# 浜岡原子力発電所 敷地の地質・地質構造（コメント回答）

BF4地点の泥層の堆積年代評価に関する追加検討状況

2022年5月31日

# コメントを踏まえた検討方針

# 敷地周辺における地形層序解析結果（現在最終取りまとめ中）

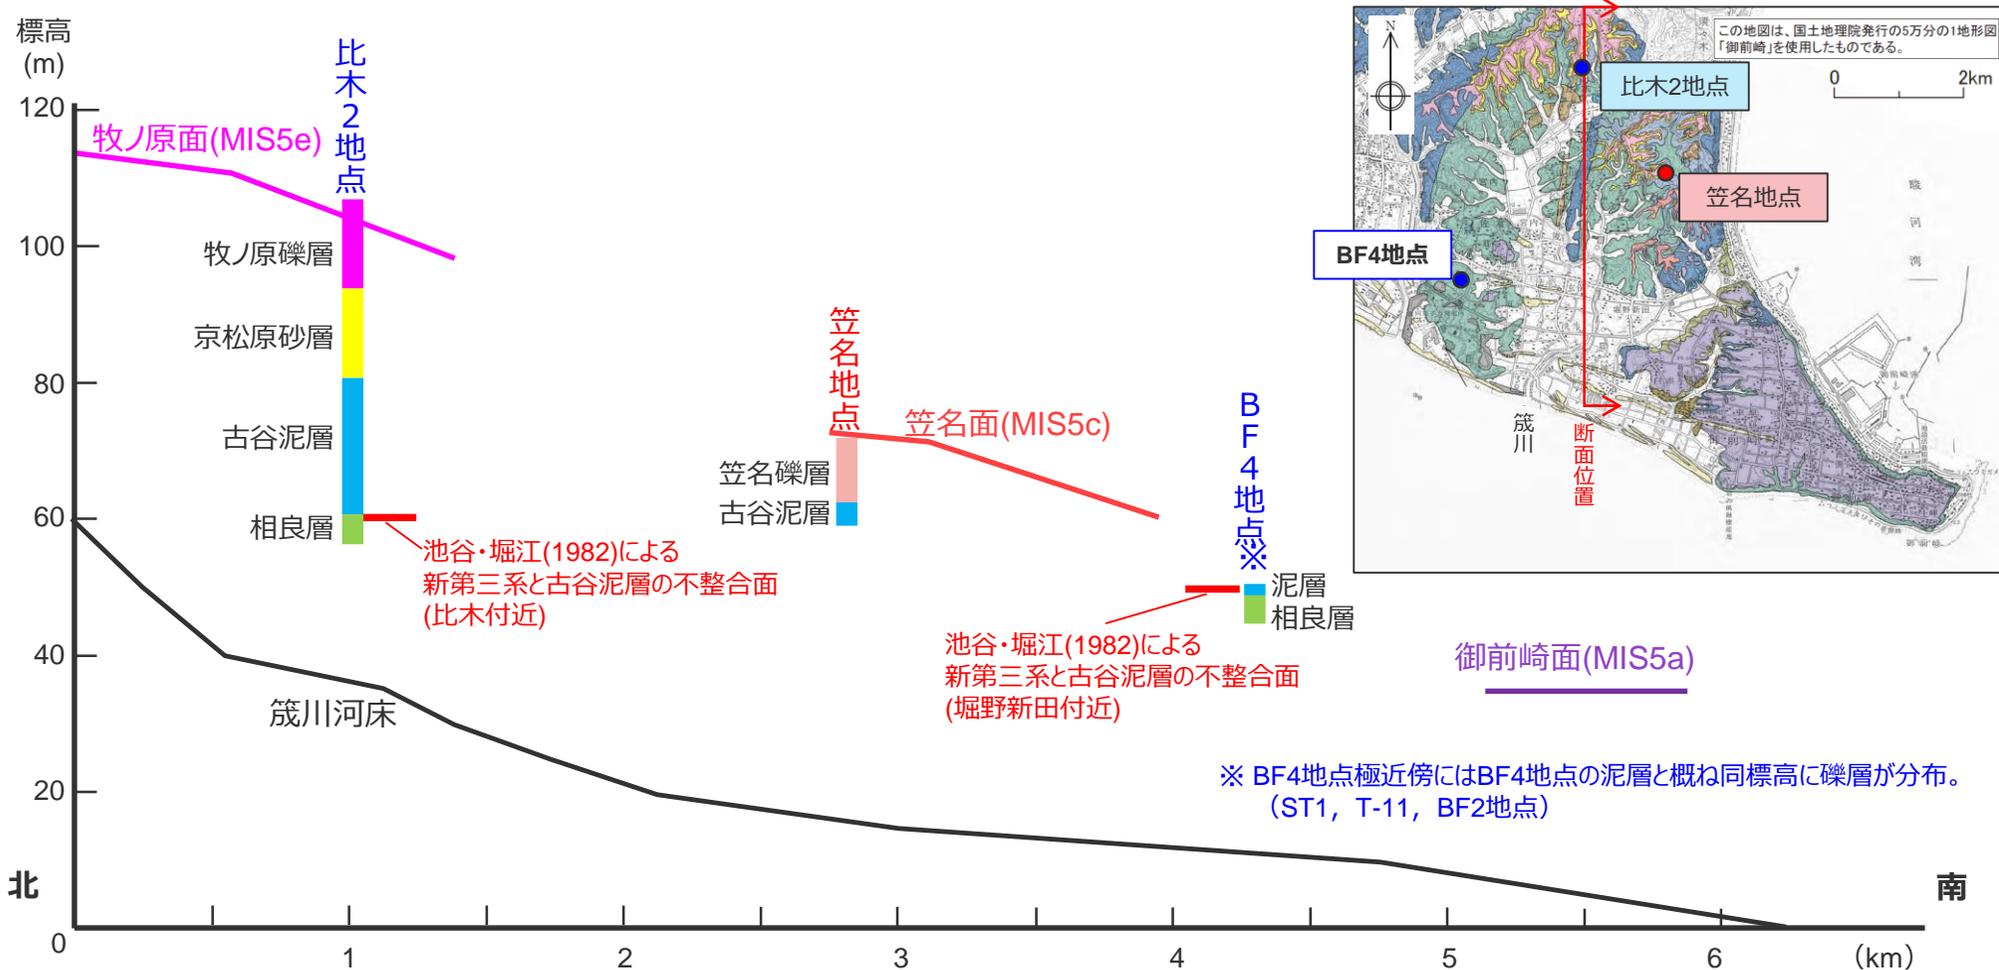
- 比木2地点を通る南北方向の地形投影断面図を示す。
  - BF4地点付近の標高約50mは、池谷・堀江(1982)に示される古谷泥層\*と相良層の不整合面と概ね同標高である。また、当該箇所は、笠名面より低位、御前崎面より高位である。
  - そのため、御前崎地域に広域的に分布する地層のうち、BF4地点の泥層（及びBF2地点など極近傍の礫層）に対比される可能性が高い第四紀層は、古谷泥層（下部）または笠名礫層であると考えられる。
- ➡ 古谷泥層の下部付近及び笠名礫層について、BF4地点の泥層との比較対象として詳細な調査（文献調査・地質調査）を実施する。  
 なお、BF4地点の泥層と敷地の陸成泥層のような局所的に分布する堆積物との比較については別途調査結果を整理して説明する。
- ※池谷・堀江(1982)では古谷層と記載。

# 比木2地点の古谷泥層下部の層相及び分析結果

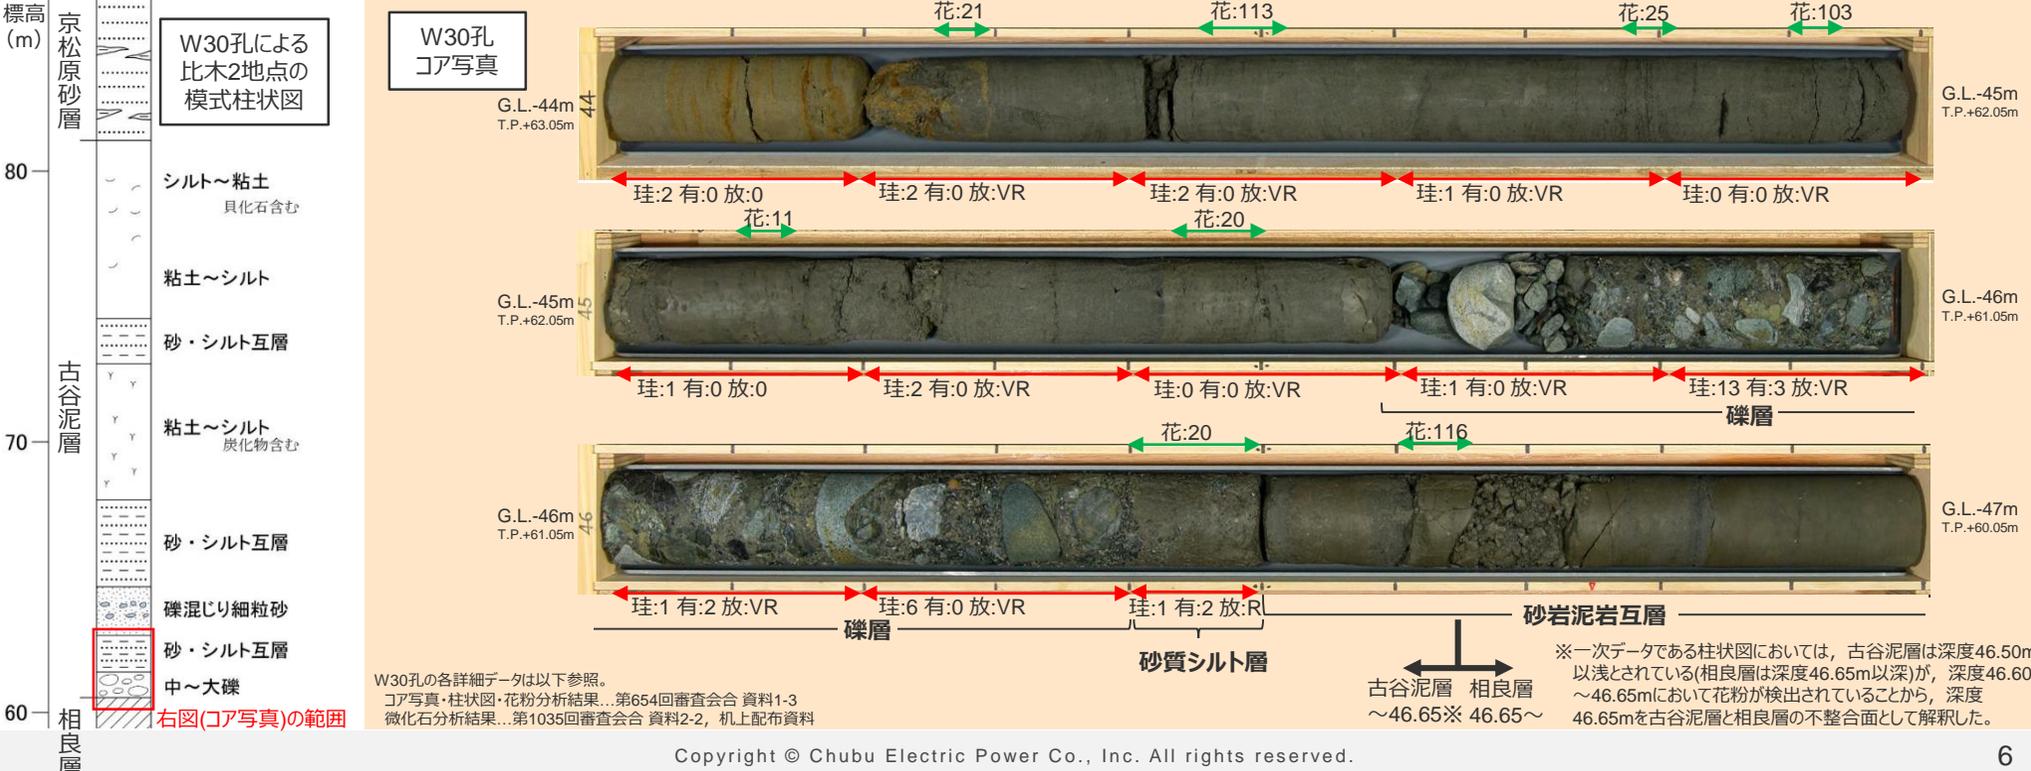
- 高清水ほか（1996）は、御前崎地域の上部更新統の堆積相解析からこれらの地層の堆積環境を推定している。その中で古谷泥層を、下位より礫質網状河川相、溺れ谷埋積相、内湾底相、湾奥デルタ相に分類し、同層の堆積環境は低海水準期に河川によって削り込まれた谷が海進に伴って沈水した溺れ谷（礫質網状河川相、溺れ谷埋積相）から、湾口バリアーの陸側の内湾底（内湾底相）、高海水準期に湾奥に発達したデルタ（湾奥デルタ相）へと変化したことを指摘している。
- 比木2地点の古谷泥層について、ボーリングコア（W30孔）から高清水ほか（1996）の堆積相分類との対応について検討すると、その下部層準において砂岩泥岩互層の上位に砂質シルト層（10cm程度）が認められ、さらにその上位を礫層が覆うことから、同層準は礫質網状河川相ではなく、溺れ谷埋積相（海進に伴う堆積物）にあたる可能性が考えられる。
- また、高清水ほか（1996）は、古谷泥層の溺れ谷埋積相に貝化石や生物擾乱が見られないことから、古谷泥層の溺れ谷は生物の生息に適さない還元的な環境であったとしているが、W30孔においても微化石はほとんど検出されておらず、花粉についても礫層上下の層準では検出個数が100個未満である。

- ➡ 比木2地点の古谷泥層下部層準は、溺れ谷埋積相にあたる可能性があり、BF4地点の泥層の堆積相と類似点が認められる可能性があるため、W30孔付近の谷において露頭調査を実施し、その層相をより詳細に観察する。
- ➡ BF4地点の泥層から花粉・微化石が検出されにくい要因について、風化の可能性に加えて、貧化石帯に該当する可能性についても考察を行う。
